# Hørings svar - Planlægning af Ringboulevardens forlængelse

På vegne af Rismøllens Grundejerforening indgives høringssvar vedrørende mulige forlængelser af Ringboulevarden.

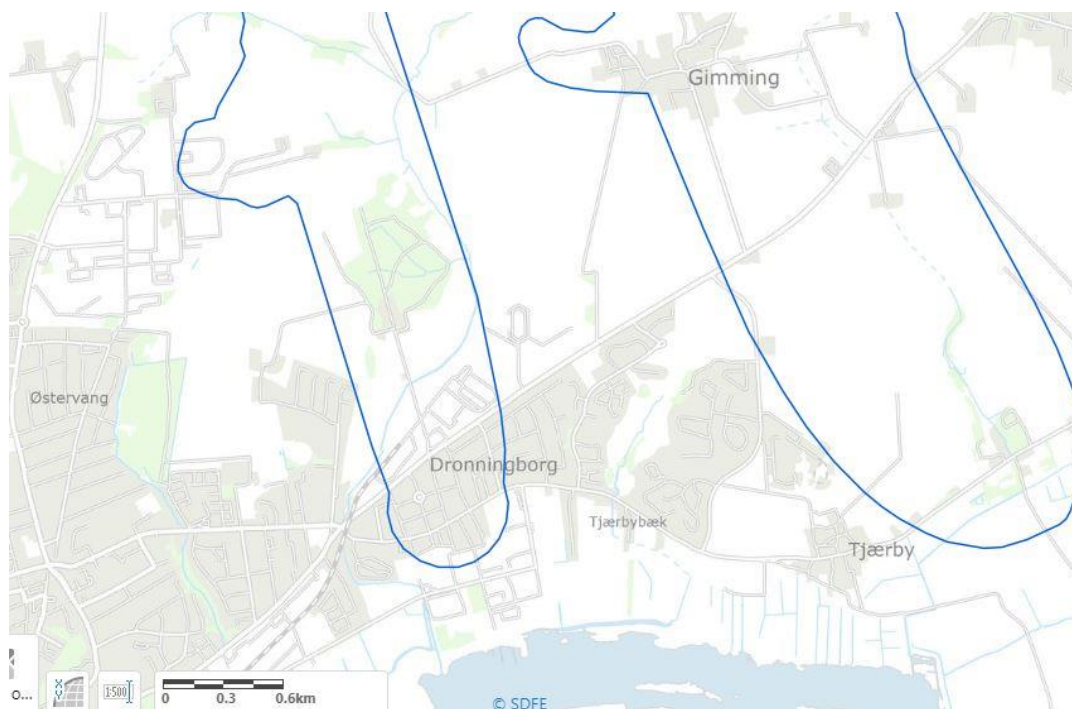
Uden at have foretaget en grundig økonomisk vurdering forventer kommunen, at de to alternativer vil beløbe sig til op til 78 mio. kr. i anlægsudgifter. Alternativ 5 anslås til 110 mio. kr. Der er således tale om en forskel på 32 mio. kr. På borgermødet den 7. juni. 2022 blev det afvist at diskutere alternativ 5 med blandt andet argumentet om, at dette ville være dobbelt så dyrt som 2 og 6. Men da disse etableres på plastisk ler og stejle skrånninger, samt at der skal foretages sikring af både habitatområder og vandløb, virker de anslåede beløb med al respekt som "slag på tasken", hvilket blev bekræftet på borgermødet d. 6. juni 2022, hvor man kaldte det "træskolængder".

Vi vil senere komme ind på de tekniske udfordringer, der er ved at bygge på plastisk ler jf. COWI. Både foranalyse og etablering vil blive dyrere end antaget i den udarbejdede analyse af alternativerne, hvor prisen pr. meter vej er ens for alle alternativer uagtet de markante forskelle imellem anlægning på bentonit (alternativ 2 og 6) eller moræneler (alternativ 5).

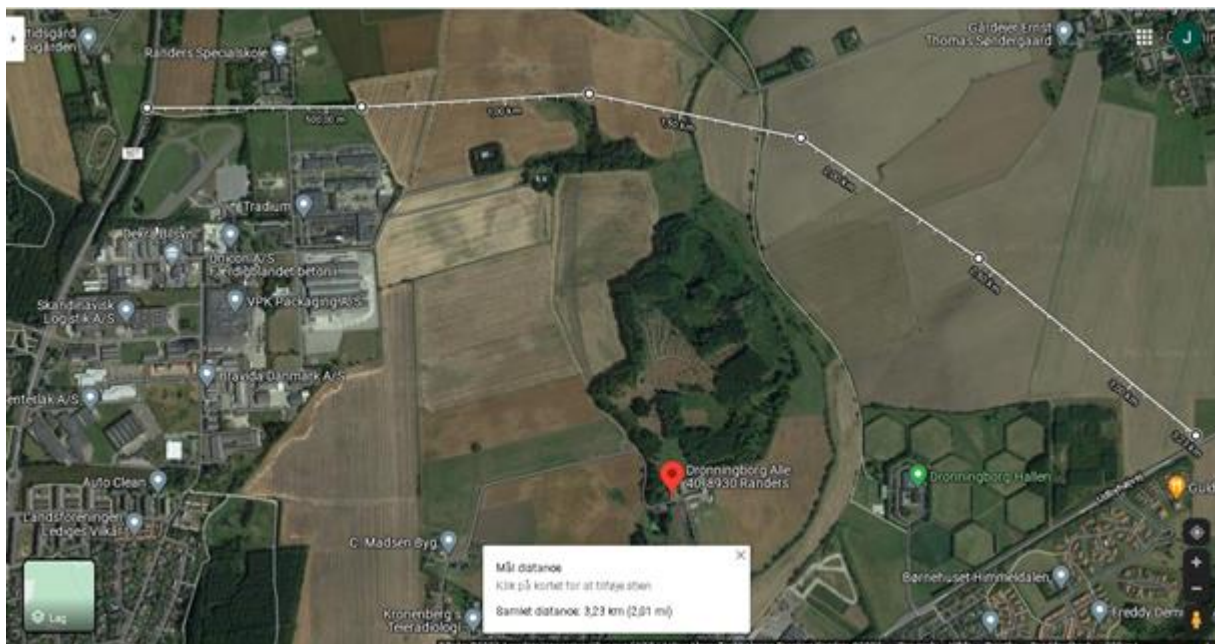
Alternativ 5 er den eneste acceptable linjeføring for os af de foreslåede, da den forstyrrer natur og mennesker mindst muligt. Vi opfordrer på det kraftigste til at den som minimum tages med i reelle vurderinger, og ikke dømmes ude på fejlbehæftet grundlag.

Vi anmoder om, at man undersøger alternativ 5, men vi ser også andre mulige linjeføringer, der bør undersøges.
